COMUNE DI CEMBRA LISIGNAGO

**PIANO DI RECUPERO, CONSERVAZIONE E VALORIZZAZIONE DEL PATRIMONIO EDILIZIO MONTANO TRADIZIONALE
(ART. 104 L. P. 15/2015)**

ADOZIONE DEFINITIVA

**NOTE ALLE OSSERVAZIONI
(ART. 37 COMMA 4 DELLA L.P. 15/2015)**

Estratto dal PRG 1 Adozione Variante 2019 – edificio in oggetto

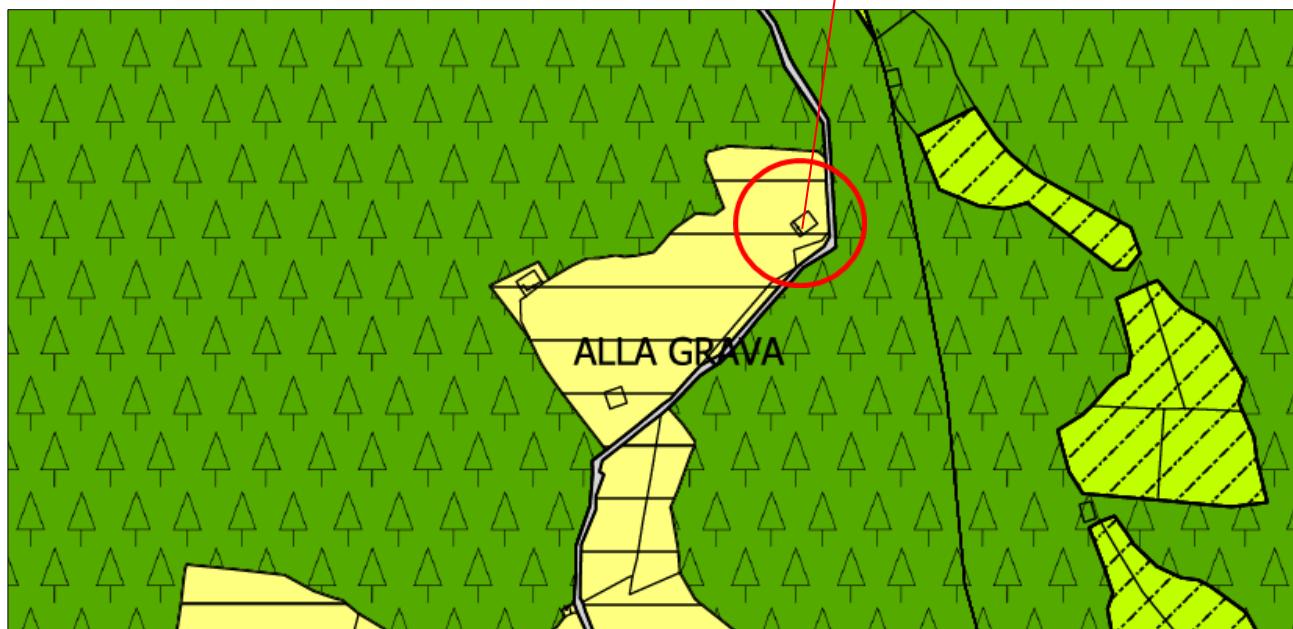
Il signor Rosa Michele, in qualità di proprietario della p. ed. 447 in C.C. di Lisignago, chiede l'inserimento dell'edificio in una nuova scheda del Piano, considerato che l'area su cui sorge ha mutato la destinazione urbanistica da Area agricola ad Area a pascolo.

Oggetto delle finalità del Piano sono gli edifici riconoscibili come patrimonio edilizio montano tradizionale, storicamente datati e presenti sul territorio, o derivati dalla trasformazione degli originari manufatti avvenuta in epoche più recenti.

Sulla base di tale principio, numerosi edifici seppur collocati in area montana sono esclusi dal Piano, sia per una diversa destinazione urbanistica del suolo su cui sorgono, e quindi soggetti a una normativa diversa e specifica di ciascuna destinazione, o perché frutto di una urbanizzazione recente, che ha interessato varie zone montane presenti a livello comunali, che però nulla hanno a che vedere con il patrimonio edilizio tradizionale.

Nel caso specifico, il manufatto sorto recentemente su area agricola (art. 69 delle Norme di Attuazione del PRG con la finalità di deposito di mezzi agricoli, non rientra tra quelli oggetto del PREM ma risponde alle norme vigenti per le aree agricole del PRG.

Estratto dal PREM di Lisignago.

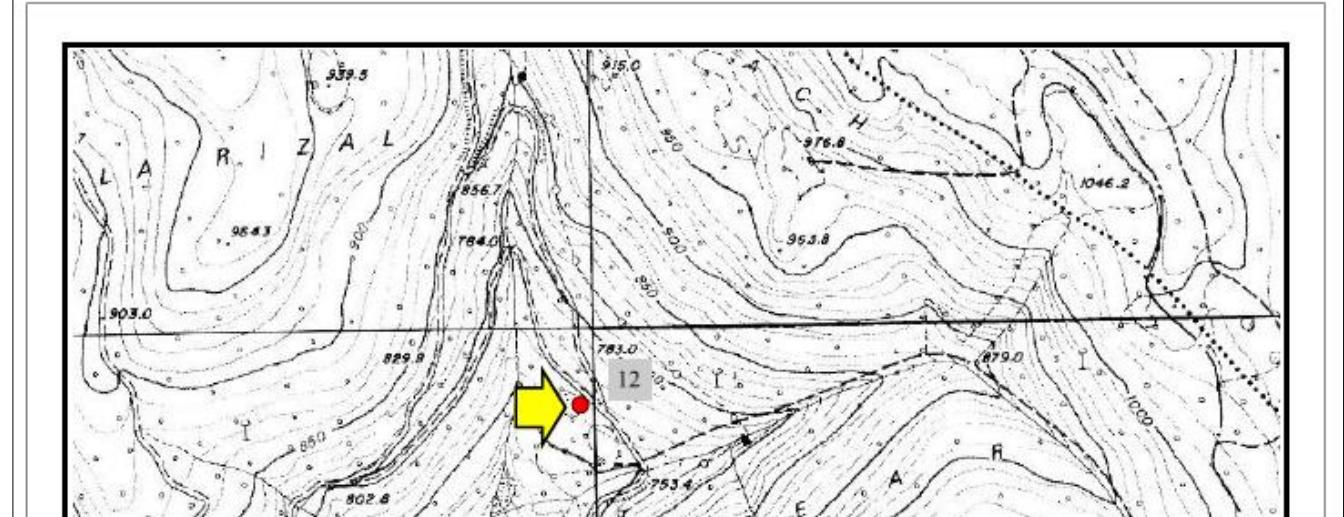
Il signor Nicola Callegari, in qualità di proprietario della p.ed. 426 in C.C. di Lisignago, rubricata nel PREM di Lisignago alla scheda n. 12, già oggetto di intervento edilizio regolarmente autorizzato, chiede che la stessa, esclusa dal presente PREM con la sintetica motivazione di edificio incongruo, sia riammessa a fini abitativi temporanei.

Nel precedente PREM di Lisignago, l'edificio in questione, individuato nella scheda n. 12, non rientrava secondo quanto riportato dalla scheda tra le tipologie edilizie assimilabili a quelle presenti nella Variante al PREM.

Pertanto, in questa sede, non può che essere confermata tale esclusione, al pari di molti altri edifici giudicati dall'originario PREM di Lisignago come estranei, per tipologia edilizia, al patrimonio edilizio tradizionale montano.

Non rientra nelle tipologie edilizie.

L'intervento ammesso, sull'edificio, è quello previsto dalle specifiche norme di zona del PRG.
